**Myndighed I - Teknik
og Miljø**

Sagsnr.:
06.02.00-P27-1-25

Afgørelse om afslag på etablering af faste hegn på ådiger langs Grønå og Vindtved Kanal.

Bilag 2, kortoversigt over ansøgte strækninger.

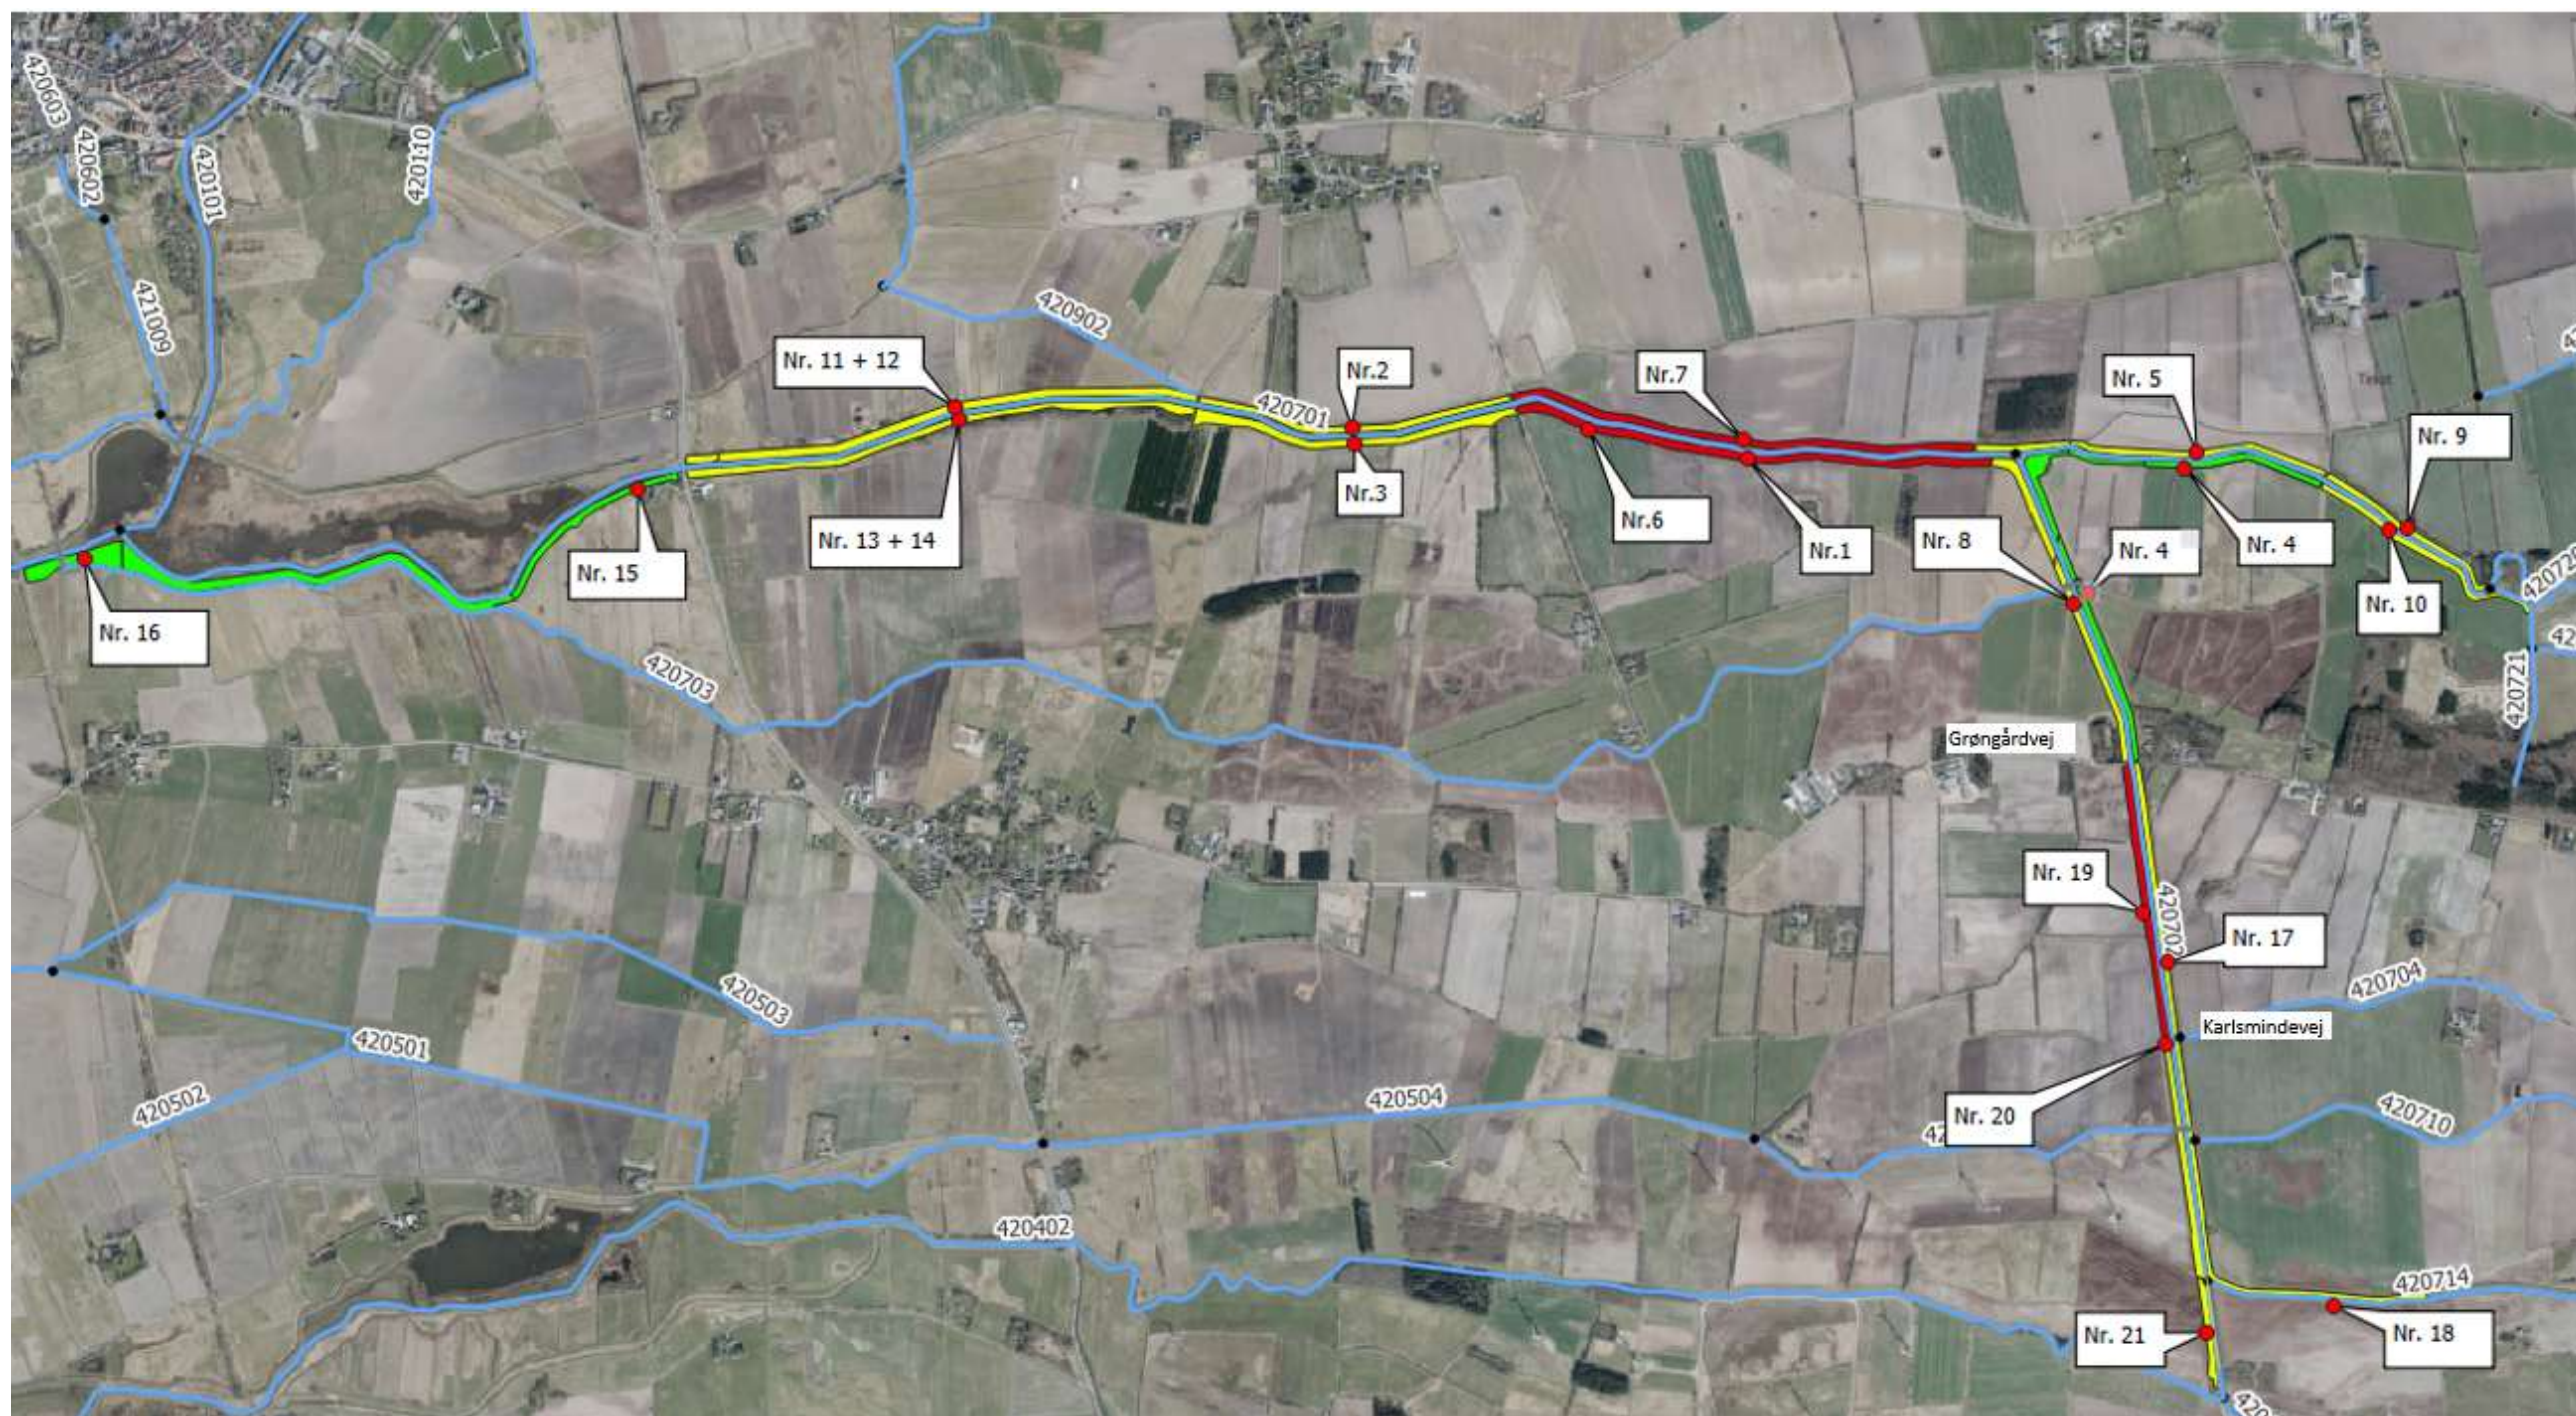
For strækning 7 vurderes etablering af hegn mellem Grønå og digelagskanal 109 at vanskeliggøre den nødvendige vedligeholdelse i Grønå og digelagskanal 109 samt medføre en øget risiko for svækkelse af digets funktion i højvandssituationer. Tønder Kommune har i den forbindelse lagt vægt på digets begrænsede bredde, stejle profil og manglende bagbanket.

For strækning 19 og 20 er der lagt vægt på, at vejen ligger umiddelbart op ad diget, og at der allerede for nuværende forekommer tilbagevendende skader på digeanlægget som følge af trafik. Sammenholdt med digets stejle skråninger og de sandede jordbundsforhold vurderes hegning at indebære en ikke ubetydelig risiko for yderligere påvirkning af digets stabilitet og vedligeholdelse. Tønder Kommune vurderer derfor, at strækningen er uegnet til både dyrehold, flytbart og fast hegn.

For strækning 1 og 6 vurderes hegning at ville indebære en ikke ubetydelig indskrænkning af de eksisterende adgangsforhold langs digerne. Kommunen finder, at hensynet til adgang for drift, vedligeholdelse, beredskab samt adgang for de

Kortet i bilag 2 viser de gennemgåede strækninger. De røde strækninger viser afslagene behandlet i denne afgørelse, de er ikke egnet til fast hegn. De grønne og gule strækninger repræsenterer de strækninger hvor Tønder Kommune giver tilladelse til hegning med faste hegn. Disse er behandlet i særskilt afgørelse.
